Schleswig-Holsteinischer Landtag
Umdruck 20/7073

Entwurf eines Gesetzes zur Änderung der Landesbauordnung

ANLAGE: Praxisbeispiel 6 Nutzungseinheiten mit Beherbergung – Brandschutzbericht zur Ortsbegehung 2025

Brandschutzbericht zur Ortsbegehung vom 2025

Fotos zu Punkt 2 - EG Holztrennwand im Flurbereich

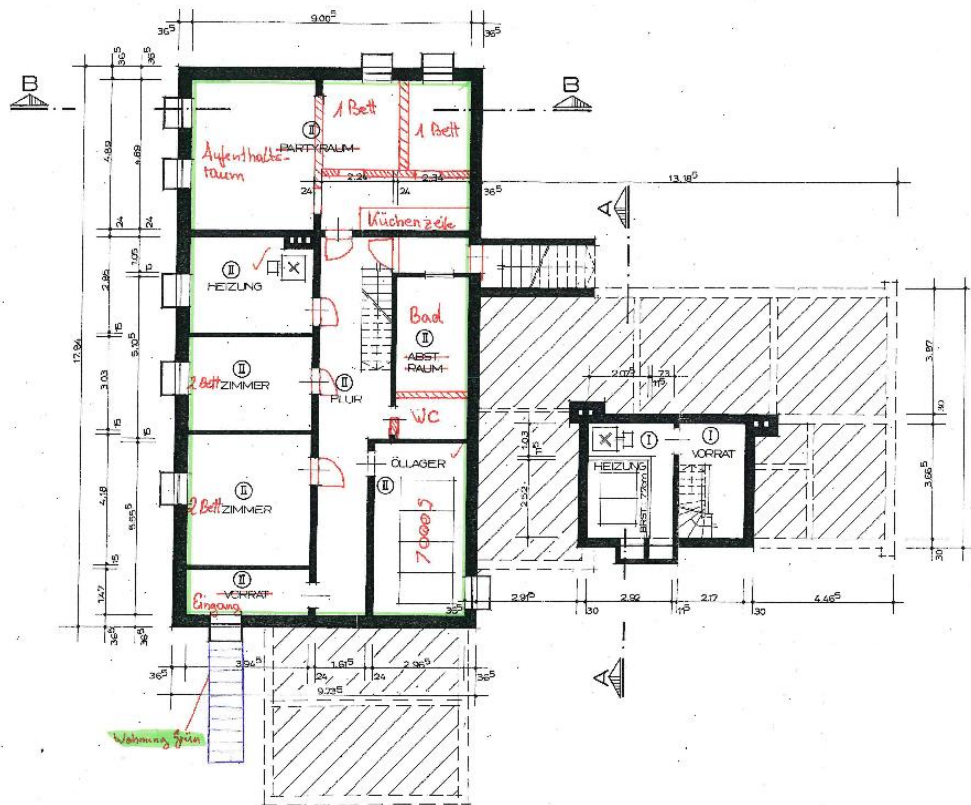
1. Die Gemäß §9 Absatz 1 BeVO erforderliche Alarmierungsanlage war nicht vorhanden. Die nach §48 LBO Rauchwarnmelder in den Räumen waren ohne Funktion oder nicht vorhanden.
2. In den ehemaligen Flurverbindungen der Wohnnutzung und zwischen den Beherbergungsräumen im DG keine Trennwände mit feuerwiderstand vorhanden. Vorhanden ist eine leichte Trennwand mit Holzverkleidung. Erforderlich wären feuerhemmende Trennwände gemäß Beherbergungsstättenverordnung (BeVO) §5 die oben an eine feuerhemmende Decke angeschlossen sind oder bis zur

Durch die nicht VDE gerechte Elektroinstallation ist dazu die Brandentstehungsgefahr sehr hoch. Siehe §3 LBO: Anlagen sind so instand zu halten, das Leben und Gesundheit nicht unzulässig Gefährdet werden.

Fotos zu Punkt 3 - Notwendige Außentreppe als 1. Rettungsweg

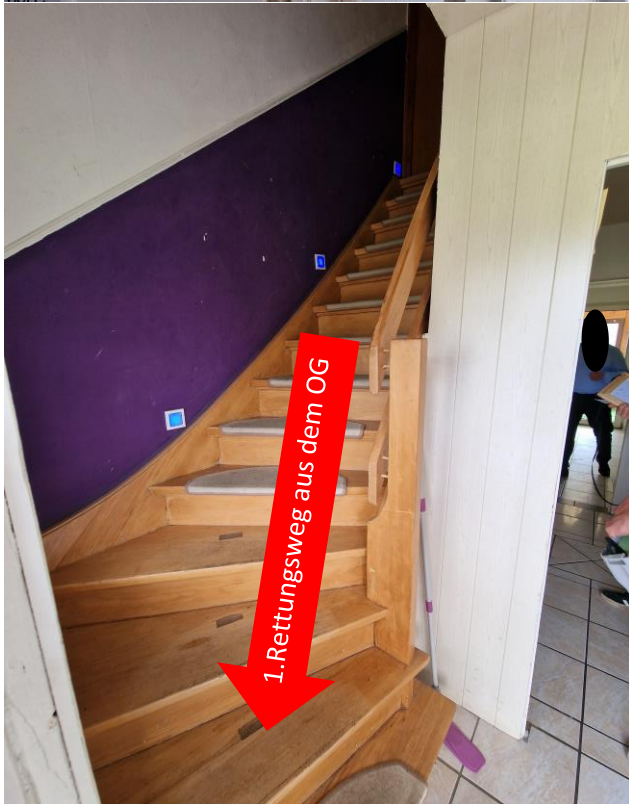
3. Die Nutzung der vorhandenen notwendigen Außentreppe als 1. Rettungsweg ist nicht ausreichend sicher, da Sie im Brandfall durch ein Feuer im Erdgeschoss und Kellergeschoss gefährdet werden kann. Die Anforderungen nach §35 Abs. 1 Nr.3 Landesbauordnung (LBO) werden nicht eingehalten.
Hier liegt die konkrete Gefahr vor, das die Personen aus dem Obergeschoss sich nicht selbstretten können. Aufgrund der nicht ausreichenden Abtrennung zu den anderen Nutzungseinheiten ist dazu mit einer unkontrollierten Brandausbreitung zu rechnen.
Ich empfehle die Nutzung in diesem Teil des OG zu Untersagen.

LBO: Die Außentreppe ist als 1. Rettungsweg zulässig, wenn ihre Nutzung ausreichend sicher ist und im Brandfall nicht gefährdet werden kann.

Die Treppe wird hier durch das unter dem offenen Treppenlauf liegende Fenster und die Zugangstür zum Kellergeschoss gefährdet.

Zu 5 - EG Wohnbereich als Zugang zu den Beherbergungsräumen

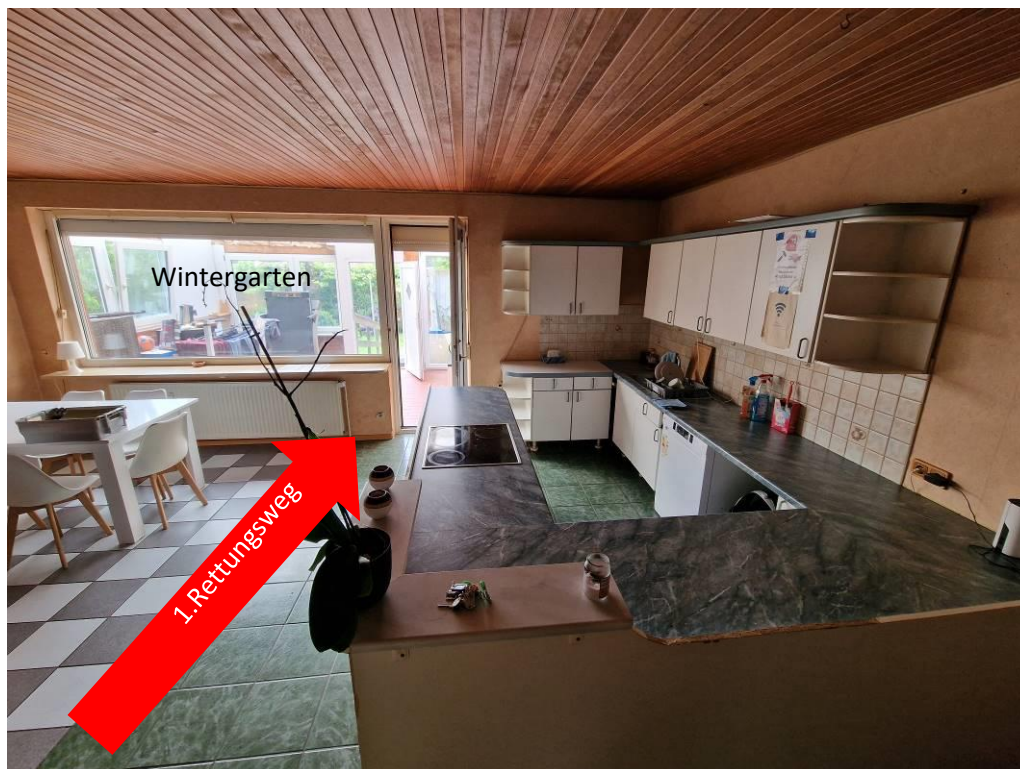
5. Rettungswege von Beherbergungsräumen zu notwendigen Treppe müssen gemäß §3 Absatz 1 BeVO über notwendige Flure nach §6 BeVO führen. Die Rettungswege im Geschoss werden hier in jedem Fall durch zum Wohnen bestimmte Räume geführt. Die Anforderungen der BeVO werden nicht eingehalten.

Offen zum Flur + zu einem Bewohnerzimmer. Der Flur ist der 1. Rettungsweg.
